Réf. DPC : 2043-0430/05/2021-145PR (corr. DPC : C. Jacques)
Réf. NOVA : 04/PFU/1782812
Réf. CRMS : GM/BXL20867_677_PUN_Anvers 293
Annexe : 1 dossier

Objet : BRUXELLES. Chaussée d'Anvers 293. Rénover une façade mitoyenne avec une parcelle d'un bien classé. Demande de permis unique.

Avis de la CRMS

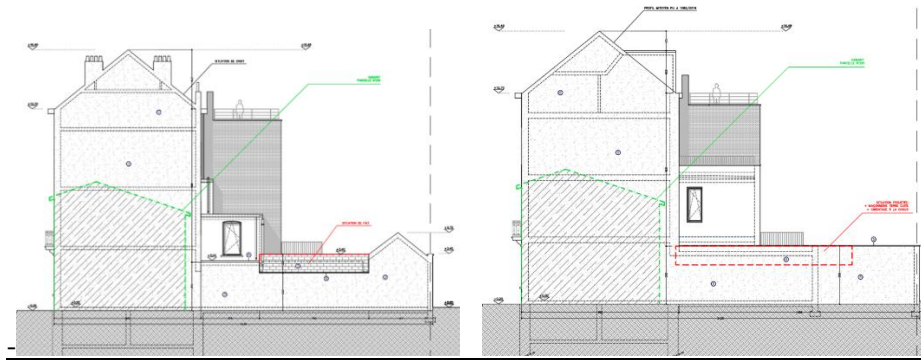
La CRMS déplore que les travaux en cours, contigus à la maison du garde-barrière, ne font qu'augmenter la décontextualisation de ce bien. La perception que l'on a dans le jardin du bien classé ayant déjà été totalement perturbée, la modification du profilé du mur mitoyen, notamment suite à cette démolition de la maison arrière du n° 293 ne fait que confirmer ce bouleversement du contexte historique. La CRMS déplore cette évolution. Si elle ne s'oppose pas à la modification du profilé du mur mitoyen suite à la démolition de la maison-arrière dont la reconstruction n'aurait peu de sens, elle estime que, pour ce qui concerne la partie reconstruite du mur classé, la mise en œuvre de techniques et matériaux non traditionnelles n'est pas admissible. Elle demande d'améliorer cette situation.

- Le mur mitoyen sera reconstruit suivant des techniques traditionnelles avec un appareillage de briques pleines et un mortier de pose à la chaux (NHL 2 ou 3.5),
- L'enduit à la chaux sera fait en 3 couches, un gobetis, un corps d'enduit et un enduit de finition.
